اطلاعیه فنی - تعمیراتی

شماره: ۱۳۹۰-۶۷

نوع خودرو: خانواده 206 و 207i

عنوان: تعویض صحیح دریچه گاز

دریچه گاز پلاستیکی

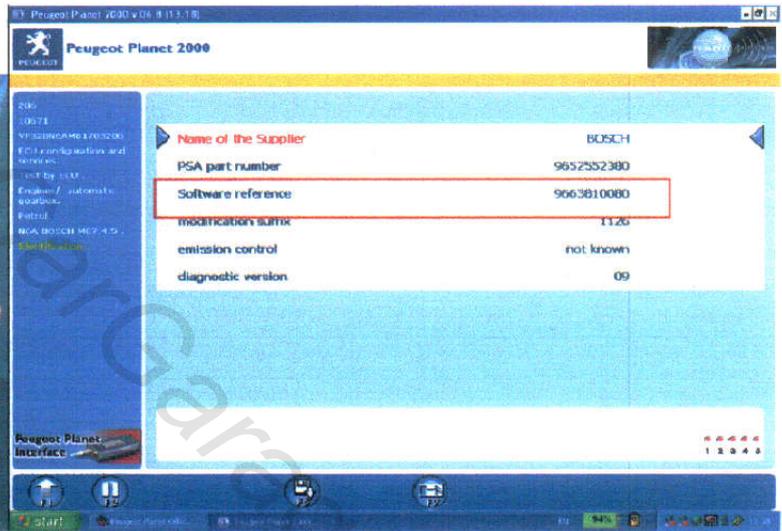
الف- دریچه گاز پلاستیکی با کد اختصاصی ۰۷۴۰۴۰۱۱ و شماره حک شده روی بدنه دریچه گاز ۹۶۶۱۸۰۹۰۸۰ برای ECU با نرم افزارهای ۹۶۶۳۹۱۰۰۸۰ و ۹۶۶۳۸۱۰۲۸۰

۲- در صورت نیاز به تعویض دریچه گاز، ضروری است دقیقاً قطعه با شماره فنی مشابه جایگزین شود.

دریچه گاز فلزی

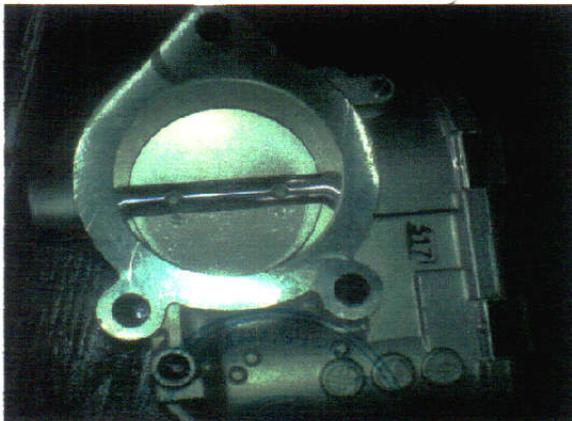
ب- دریچه گاز فلزی با کد اختصاصی ۰۷۴۰۴۰۲۶ و شماره حک شده روی بدنه دریچه گاز ۹۶۷۲۴۸۶۹۸۰ برای ECU با نرم افزار ۹۶۶۷۳۷۲۰۸۰

توجه: لازم به ذکر است یک نوع دریچه گاز فلزی با کد اختصاصی ۰۷۴۰۴۰۰۸ و شماره حک شده ۹۶۳۵۸۸۴۰۸۰ بر روی خودروهای R2 (خانواده ۴۰۵، پارس و سمند با موتور TU5)، 206 CNG و ۲۰۶ تیپ ۴ نصب شده که نباید به جای دریچه گازهای ذکر شده در آیتم (ب) استفاده نمود.

توجه: از تاریخ ۹۰/۱/۲۲ عمدتاً از دریچه گاز نوع فلزی بر روی موتور ها استفاده شده است ولی در برخی موارد دریچه گاز نوع پلاستیکی نیز بر روی خودروها نصب گردیده است، جهت بررسی دریچه گاز نصب شده بر روی خودرو باید تناظر یک به یک نرم افزار ECU با شماره دریچه گاز وجود داشته باشد (پیرو مطالب ذکر شده فوق). سپس با توجه به فلزی بودن یا پلاستیکی بودن کد اختصاصی صحیح را جهت سفارش گذاری انتخاب نمود.
